PROTOKÓŁ nr 8/2025

z przeprowadzonej kontroli zadań technicznych wynikających z realizacji projektu organizacji ruchu w trybie § 12 ust. 3 rozporządzenia Ministra Infrastruktury z dnia 23.09.2003 r. w sprawie szczegółowych warunków zarządzania ruchem na drogach oraz wykonywania nadzoru nad tym zarządzaniem (Dz.U. z 2017 r. poz. 784) (odbiór oznakowania)

Nr i nazwa drogi: Droga Gminna 120309C Wiktorowo – Starorypin (od km 0+698 do km 3+227) oraz 120313C Rypin – Linne (od km 0+000 do km 1+000)

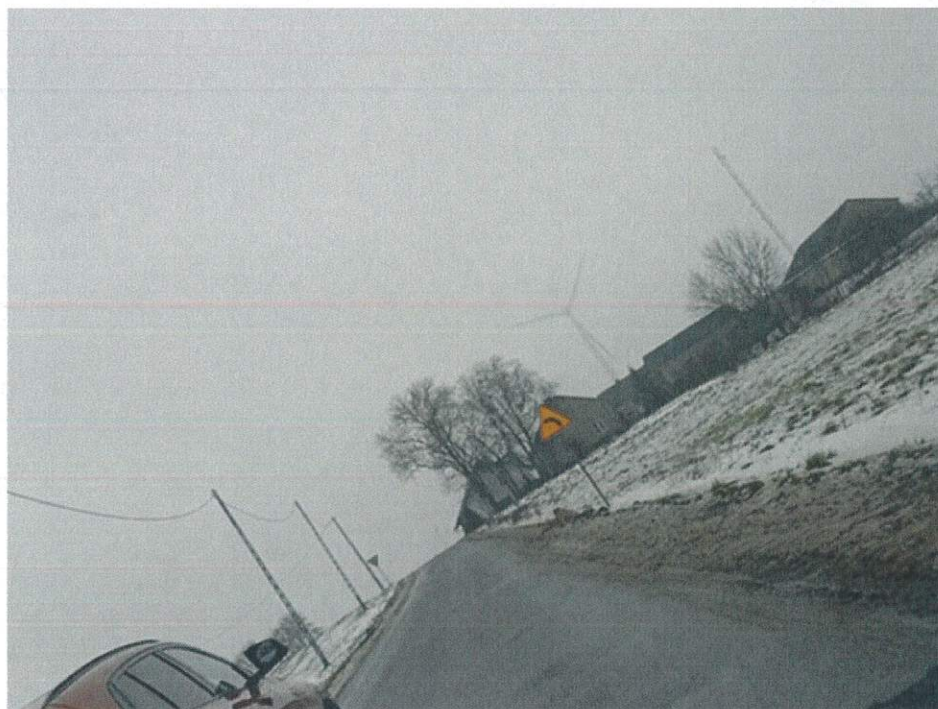
- Skrzyżowanie drogi gminnej nr 120309C Wiktorowo – Starorypin z drogą gminną nr 120307C Rypański Prywatny - Stawiska: nieczytelne oznakowanie poziome w obrębie skrzyżowania. Wymalować linie: P-1e, P-4, P-12 i P-16 zgodnie z zatwierdzoną organizacją ruchu.
